**Всемирный форум для согласования правил
в области транспортных средств**

**Рабочая группа по вопросам освещения
и световой сигнализации**

Упрощение текста правил № 48, 53, 74 и 86 ООН

Пересмотренное предложение по поправкам новой серии [0x] к Правилам № 48 ООН

6.2.6.1.2 **Пределы вертикального наклона светотеневой границы**

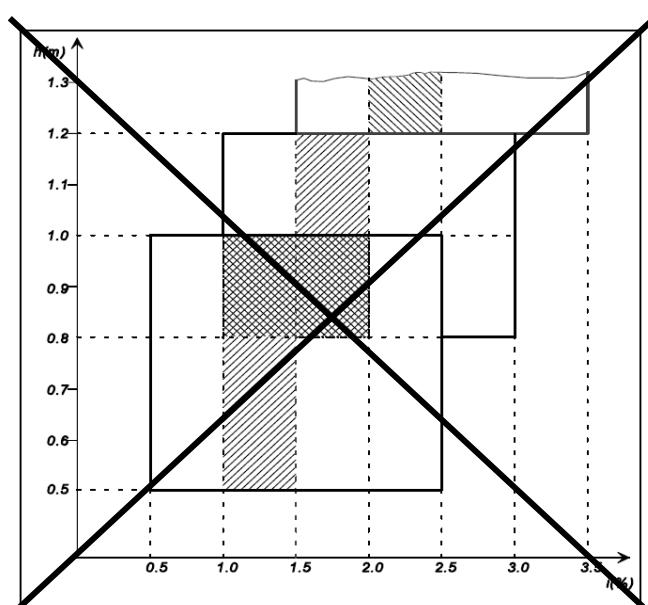
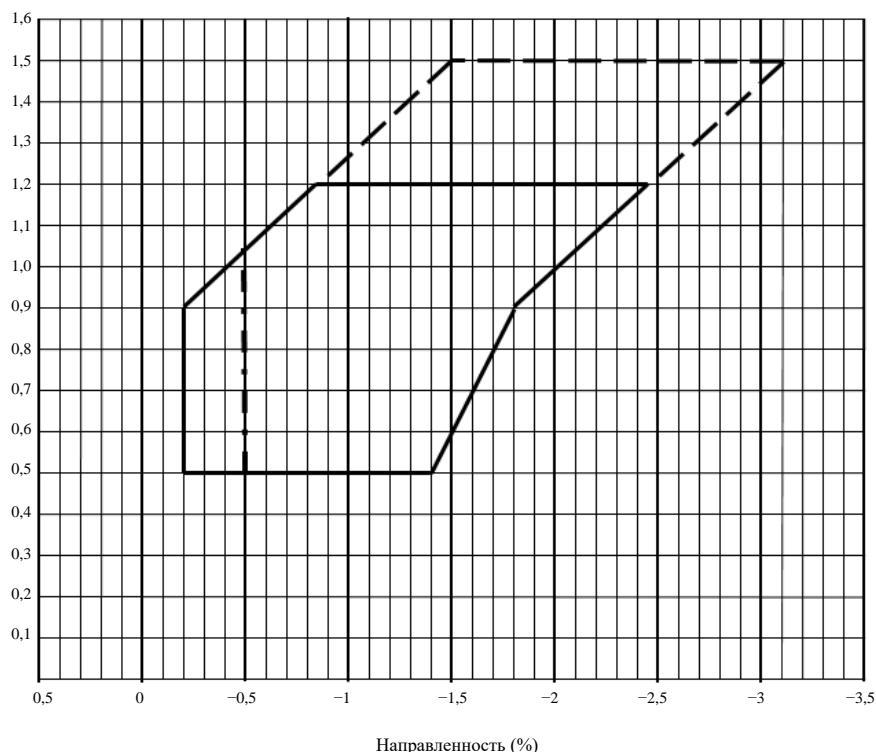
В зависимости от высоты в метрах (h), на которой расположен нижний край поверхности, видимой в направлении исходной оси фары ближнего света, и которая измеряется на порожних транспортных средствах, вертикальный наклон светотеневой границы фары ближнего света, начиная со значения первоначального наклона, установленного изготавителем транспортного средства в соответствии с предписанием пункта 6.2.6.1.1, ~~при всех статических условиях, предусмотренных в приложении 5~~, должен оставаться в следующих пределах, а первоначальная направленность должна иметь следующие значения при всех статических условиях нагрузки, указанных в приложении 5:

Высота установки h [м]	Верхний предел наклона [%]	Нижний предел наклона [%]
$0,5 \leq h \leq 0,9$	-0,20	от -1,40 до -1,80*
$0,9 < h \leq 1,2$	от -0,20 до -0,85*	от -1,80 до -2,45*
$1,2 < h \leq 1,5^{**}$	от -0,85 до -1,50*	от -2,45 до -3,10*

Вышеуказанные пределы и значения первоначальной направленности показаны на диаграмме, приведенной ниже.

Для транспортных средств категории N₃G (повышенной проходимости), когда высота установки фар составляет более 1200 мм, пределы вертикального наклона светотеневой границы должны составлять от -1,5 % до -3,5 %.

13. В пункте 6.2.6.1.2 описаны новые требования к пределам вертикального наклона светотеневой границы; его положения были упорядочены для улучшения удобочитаемости текста. Значения вертикального наклона в зависимости от высоты установки представлены в таблице. Включена новая диаграмма, иллюстрирующая соответствующие требования (направленность в процентах на горизонтальную ось и высота установки фары на вертикальной оси).

14. Разъяснения по линиям диаграммы приведены ниже.

15. Вертикальная линия слева первоначально была определена при 0 % и обусловлена результатами анализа БРГ на основе исследования, проведенного в Клетвице (неофициальный документ GRE-71-32). Вместе с тем некоторые Договаривающиеся стороны не желают использовать горизонтальную светотеневую границу без наклона вниз. На семьдесят восьмой сессии GRE ее эксперты решили сохранить предыдущее предельное значение по вертикали на уровне -0,2%.

16. Линия наклона слева (начиная с 0,9 м* по высоте) обусловлена математическими расчетами на основе положения глаз водителя встречного транспортного средства (на высоте 0,94 м) в случае фар, установленных на высоте до 1,2 м, измеряемой на расстоянии 25 м, с первоначальной направленностью 1 % вниз. С использованием этих расчетов можно пропорционально увеличить наклон до высоты установки и в то же время гарантировать сохранение контроля за ослеплением; светотеневая граница во всех случаях будет находиться ниже 0,94 м на расстоянии 25 м (неофициальный документ VGL-10-03, спецификация 13).

17. Кроме того, линия слева на диаграмме была продлена с отметки 1,2 до отметки 1,5 м несмотря на то, что в ходе испытаний, проведенных в Клетвице, не было проверено ни одного из транспортных средств категорий M₂/M₃/N₂/N₃. Именно по этой причине линии на высоте свыше 1,2 м обозначены пунктиром.

промышленности (МОПАП), неофициальный документ VGL-10-10), который был использован для определения правосторонних пределов и точки (-1,8/0,9) на основе линии, указанной в пункте 16.

19. Начиная с высоты 0,9 м диапазон в 1,6 % применяется для определения линии с правой стороны диаграммы на высоте до 1,5 м.

20. Что касается правой стороны на высоте ниже 0,9 м, то достигнут компромисс, выражющийся в постепенном снижении диапазона до 1,4 % на высоте 0,5 м (ECE/TRANS/WP.29/GRE/81, пункт 10 и приложение II).

Образец А

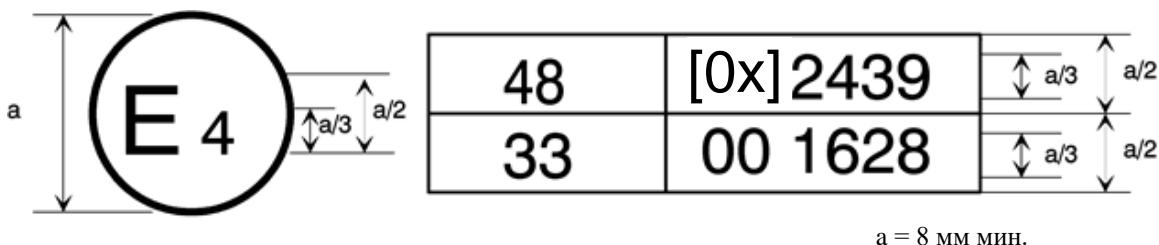
Приведенный выше знак официального утверждения, проставленный на транспортном средстве, указывает, что этот тип транспортного средства официально утвержден в Нидерландах (E 4) в отношении установки устройств освещения и световой сигнализации на основании Правил № 48 ООН с внесенными в них поправками серии [0x]. Номер официального утверждения указывает, что официальное утверждение было выдано в соответствии с положениями настоящих Правил № 48 ООН с внесенными в них поправками серии [0x].

31. Некоторые редакционные исправления внесены в приложение 2 (схемы знаков официального утверждения).
32. Предложены следующие изменения к приложению 8:

Для идентификации органов управления могут использоваться только следующие условные обозначения:

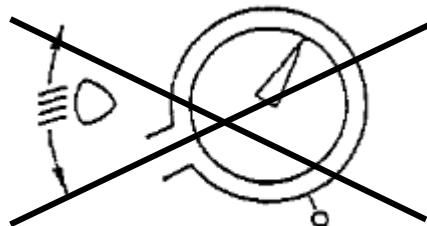
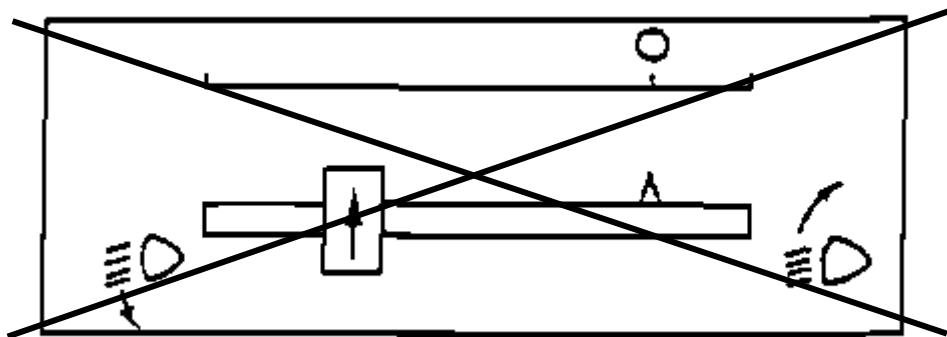
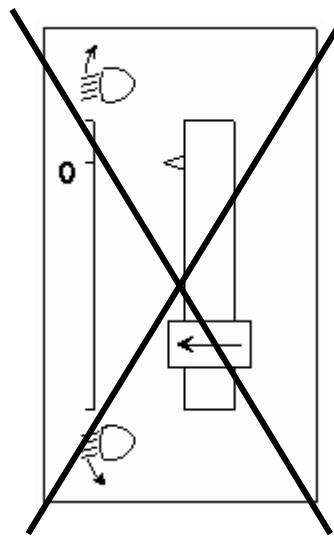
- 1.1 Наклон луча ближнего света вниз должен во всех случаях обеспечиваться с помощью **простого органа управления, работы которого четко описана в инструкции по эксплуатации**. ~~одной из следующих операций:~~
- а) — перемещением органа управления вниз или влево;
 - б) — вращением органа управления против часовой стрелки;
 - в) — нажатием кнопки (реверсивный орган управления).

- 1.1.1 На органе управления с помощью условного(ых) обозначения(ий) должны четко указываться движения, соответствующие наклону луча ближнего света вниз и вверх.
- 1.2 Положение “0” соответствует первоначальному наклону согласно пункту 6.2.6.1.1 настоящих Правил.
- 1.3 ~~Обозначения, указанные на органе управления, должны разъясняться в инструкции по эксплуатации.~~

Могут также использоваться условные обозначения с пятью черточками вместо четырех.

Пример 1:

Пример 2:

Пример 3:

- Требование пункта 1.4, касающееся условных обозначений, которые могут использоваться, было исключено, поскольку предписания в отношении этих условных обозначений уже содержатся в Правилах № 121 ООН.

- Примеры органов управления 1, 2 и 3 были исключены, так как соответствующие иллюстрации устарели.
33. В пункт 1.3.2 приложения 9 (соответствие производства), содержащий требования относительно изменения наклона в зависимости от нагрузки, внесены поправки для согласования его текста с новыми положениями пункта 6.2.6.1.2. Как было решено на тридцать пятой сессии НРГ по УПОС в декабре 2019 года, никаких дополнительных допусков для контроля за соответствием производства не предусматривается.
-
